**AVIS RELATIF À LA PROTECTION
CONTRE LES EVENTUELS EFFETS NOCIFS ET NUISANCES
PROVOQUÉS PAR LES RAYONNEMENTS NON IONISANTS
GÉNÉRÉS PAR DES ANTENNES ÉMETTRICES STATIONNAIRES**

Commune : BERTRIX - Exploitant : CITYMESH

Référence exploitant : LX06447_A

Rapport n° 3682 / 2024

Figure 1 : Vue en plan des lieux de séjour et des points de contrôle

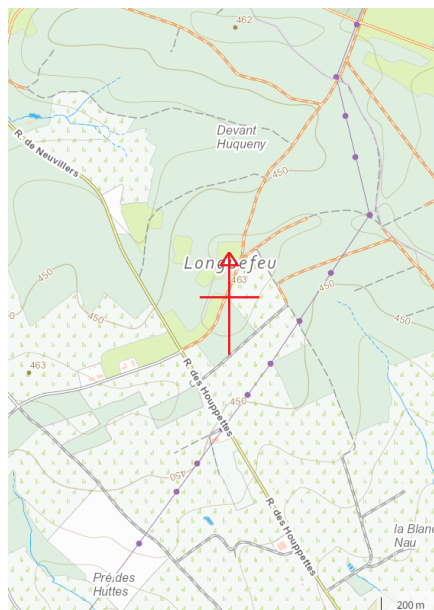
En ce qui concerne les antennes de l'installation mentionnées dans le tableau 1, la distance maximale à laquelle la limite pourrait être atteinte, à l'extérieur, est égale à 107,4 m. S'il n'y a pas de LS à une distance inférieure, les antennes respectent forcément la limite d'immission.

Dans le cas des LS situés à l'intérieur des bâtiments, une atténuation d'obstacle est prise en compte et il en résulte que la distance maximale à laquelle la limite pourrait être atteinte se réduit à 76,0 m.

Figure 2 : Vue en plan des installations d'antennes dans un rayon de 300 mètres autour de l'installation faisant l'objet de la demande d'avis

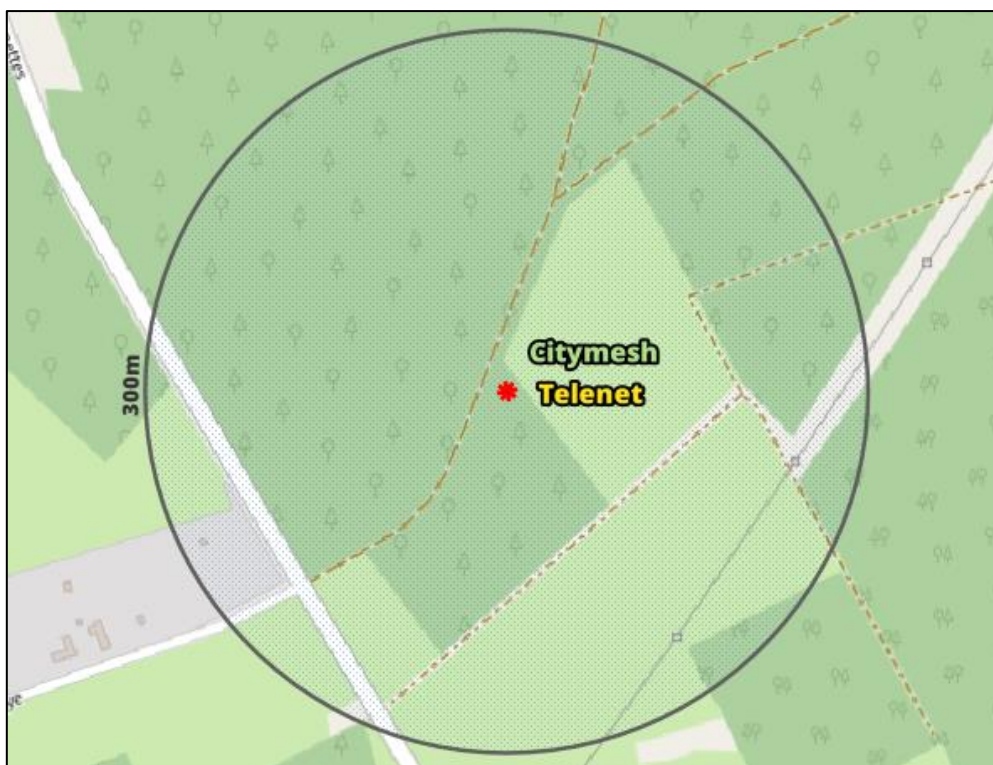
Compte tenu des considérations ci-dessus, il apparaît que l'intensité du rayonnement électromagnétique généré, dans les lieux de séjour situés dans un rayon de 300 mètres autour de l'installation référencée dans le paragraphe 2, par l'ensemble des antennes émettrices stationnaires de l'ensemble des exploitants du même site d'antennes émettrices stationnaires respecte la limite fixée à l'article 4, § 2 du décret.
